**INFORME DE CONTROL ESPECÍFICO N° 030-2024-2-  
0394-SCE**

**SERVICIO DE CONTROL ESPECÍFICO A HECHOS CON  
PRESUNTA IRREGULARIDAD  
MUNICIPALIDAD DISTRITAL DE ANCHONGA  
ANCHONGA – ANGARAES - HUANCVELICA**

**EJECUCIÓN DE LA OBRA “MEJORAMIENTO DEL SERVICIO  
EDUCATIVO DEL NIVEL SECUNDARIO DE LA INSTITUCIÓN  
EDUCATIVA VÍCTOR RAÚL HAYA DE LA TORRE DE  
ANCHONGA DEL DISTRITO DE ANCHONGA – PROVINCIA  
DE ANGARAES – DEPARTAMENTO DE HUANCVELICA”**

Fuente: Lámina OE-01 del Expediente técnico aprobado mediante Resolución de Alcaldía n.º 0147-2020-ALC/MDA/HGVC de 7 de agosto de 2020.

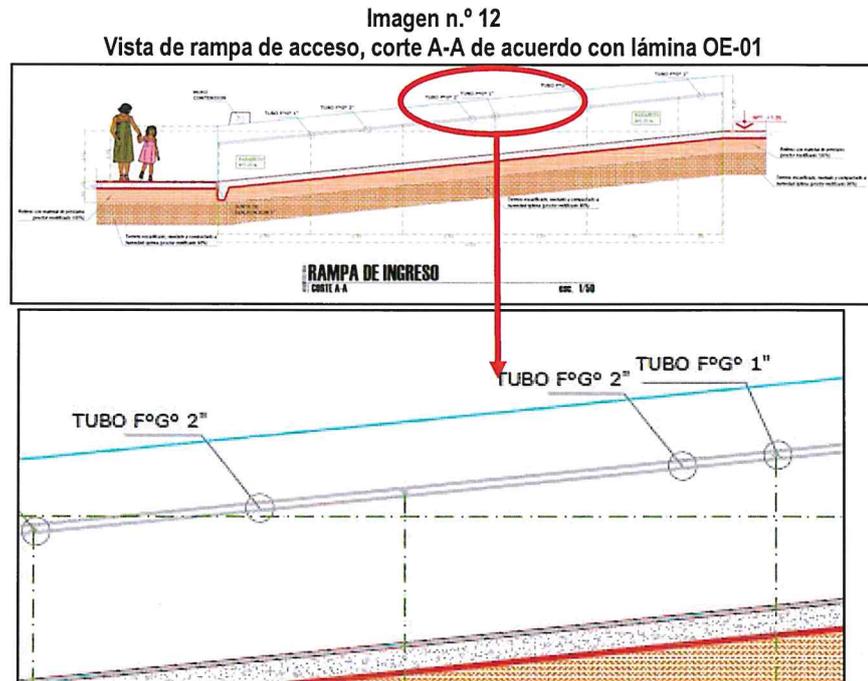
Además de lo señalado, en el plano "Rampas, graderías y muro de contención", ubicado en la lámina OE-01 (**Apéndice n.º 14**) del expediente técnico de la Obra, se muestra los detalles de los fierros galvanizados para la construcción de la carpintería metálica en la escalera de acceso y en la rampa de acceso, indicando "Tubo FºGº 1" y "Tubo FºGº 2", conforme se ilustra a continuación:

Toma fotográfica n.º 33

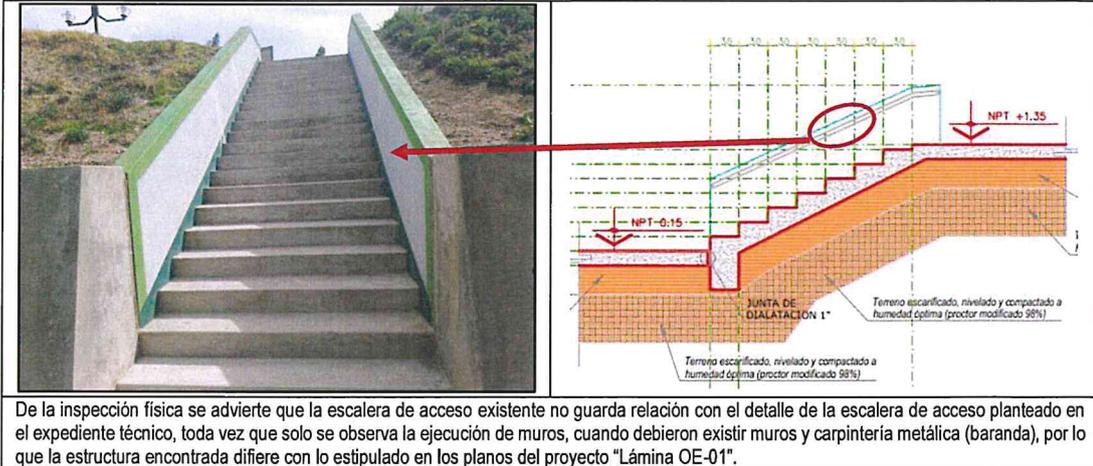
Vista de la escalera de acceso en inspección física a obra con apoyo de plano considerado en el Expediente Técnico de la Obra

De la inspección física se advierte que la escalera de acceso existente no guarda relación con el detalle de la escalera de acceso planteado en el expediente técnico, toda vez que solo se observa la ejecución de muros, cuando debieron existir muros y carpintería metálica (baranda), por lo que la estructura encontrada difiere con lo estipulado en los planos del proyecto "Lámina OE-01".
